電気配線(テールゲートハーネス)に関するリコール情報
リコール届出一覧表

リコール開始日	平成24年4月3日
リコール届出番号	外ー1827
届出者の氏名又は名称	ブジョー・シトロエン・ジャパン株式会社 代表取締役 上野 国久 (製作国: フランス共和国) (製作者名: オーストヒル・シトロエン) (問い合わせ先: 0120-55-4106 シトロエン)
不具合部位(部品名)	電気配線(テールゲートハーネス)
基準不適合状態にあると認められる構造、装置又は性能の状況及びその原因	電気配線のテールゲートハーネスにおいて、テールゲート開閉時にテールゲートハーネスの保護の役目をするガイドが装着されていないため、そのままの状態で使用を続けると、テールゲートの開閉によりテールゲートハーネスに負荷がかかり、配線が断線し、ハイマウントストップランプ、リヤワイパー、テールゲートロックが作動しなくなるおそれがある。
改善措置の内容	全車両、テールゲートハーネスを点検し、ガイドが装着されていない場合はガイドが装着されたテールゲートハーネスと交換する。
不具合件数	0件
事故の有無	なし
発見の動機	本固メーカーからの情報による。
自動車使用者及び自動車分野整備事業者に周知させるための措置	使用者へダイレクトメールにて通知する。 自動車整備事業者へ日替わりで連絡状を掲載する。 対策済み済車両、対策済車両にはテールゲートハーネスのテールゲート制ガイド部分に黄色のペイントを塗布し、運転者席側ドア開閉部のトロックスライカ付近に外ー1827ステッカーを貼付する。

改善箇所説明図

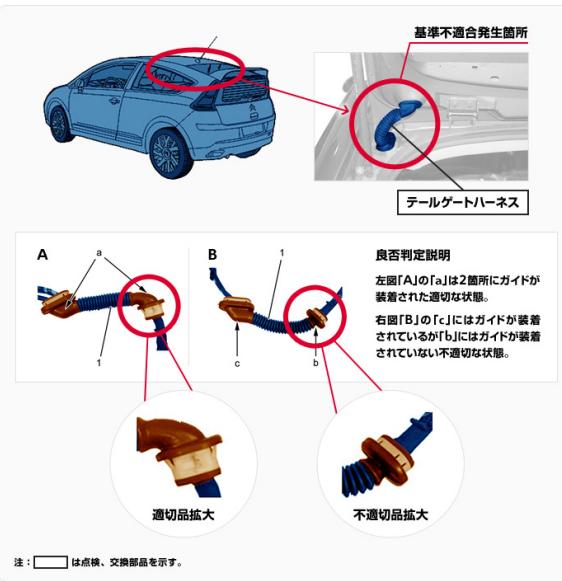
不具合の内容

電気配線のテールゲートハーネスにおいて、テールゲート開閉時にテールゲートハーネスの保護の役目をするガイドが装着されていないため、そのままの状態で使用を続けると、テールゲートの開閉によりテールゲートハーネスに負荷がかかり、配線が断線し、ハイマウントストップランプ、リヤワイパー、テールゲートロックが作動しなくなるおそれがある。

改善措置の内容

全車両、テールゲートハーネスを点検し、ガイドが装着されていない場合はガイドが装着されたテールゲートハーネスと交換する。

識別

対策済み車両にはテールゲートハーネスのテールゲート制ガイド部分に黄色のペイントを塗布する。
